改善箇所説明図

中央車軸用
アクスルモジュレータ

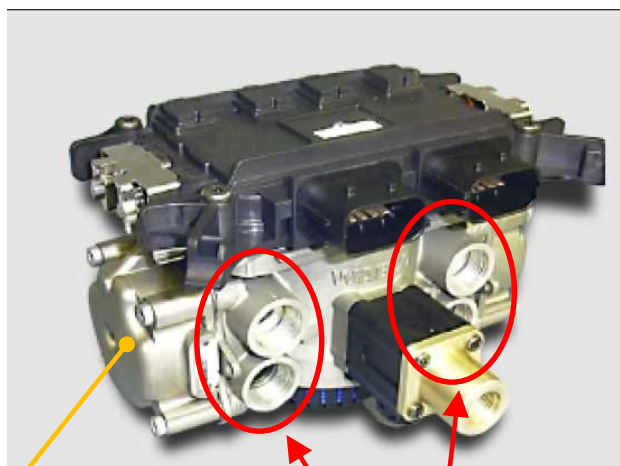
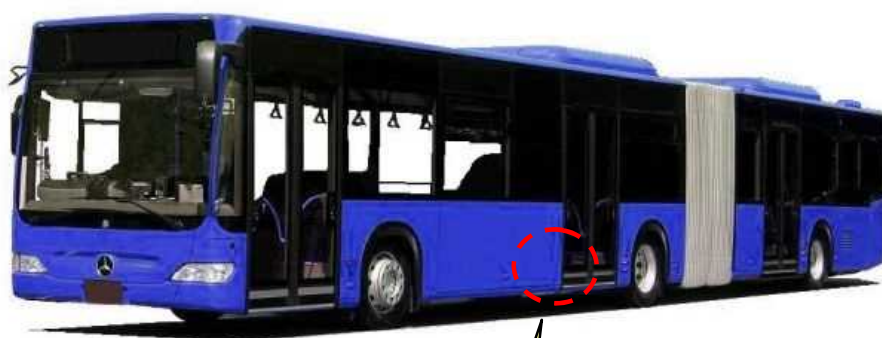
基準不適合発生箇所

連節バスにおいて、中央車軸用アクスルモジュレータの制御プログラムが不適切なため、当該モジュレータ内部のエア開閉弁のバルブシート周辺温度が過大になり、使用過程で当該バルブシートが破損して気密性が損なわれるものがある。そのため、エアがブレーキチャンバー側に漏れて、ブレーキ操作をしていないにもかかわらず制動力が生じるおそれがある。

改善措置の内容

全車両、中央車軸用のアクスルモジュレータを、対策品の制御プログラムが書き込まれたアクスルモジュレータと交換する。

注：□ は交換する部品を示す。
